BERGEN KOMMUNE
ETAT FOR BYGGESAK OG PRIVATE PLANER
SEKSON FOR PRIVATE PLANER
Allehelgens gate 5
Pb. 7700, 5020 Bergen
postmottak.planavdelingen@bergen.kommune.no

Svar på innsigelse til reguleringsplan for Dikkedokken Arealplan ID: 638550000

Det vises til Hordaland fylkeskommunes innsigelse til planforslag for Dikkedokken av 16.3. 2016 og avklaringsmøte med fagavdelingen i Bergen kommune, byantikvar og Fylkeskommunen den 6.7.2016 med påfølgende møtenotat.

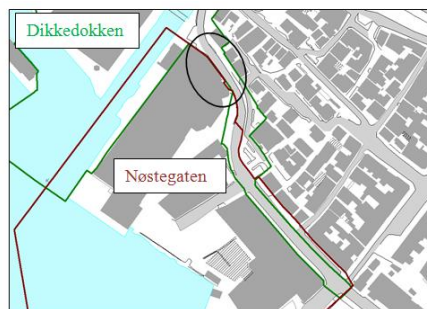
Det er ulike oppfatninger rundt plangrense og dokkhus der det er motsetninger i ønsket løsning. Dikkedokkens forslagsstillere fastholder sitt syn på at plangrense bør gå i eiendomsgrense, og regner med at det svaret fagetaten ga i underveis-møte 3, den 11.12.14 og som er referatført, fortsatt er gjeldende:
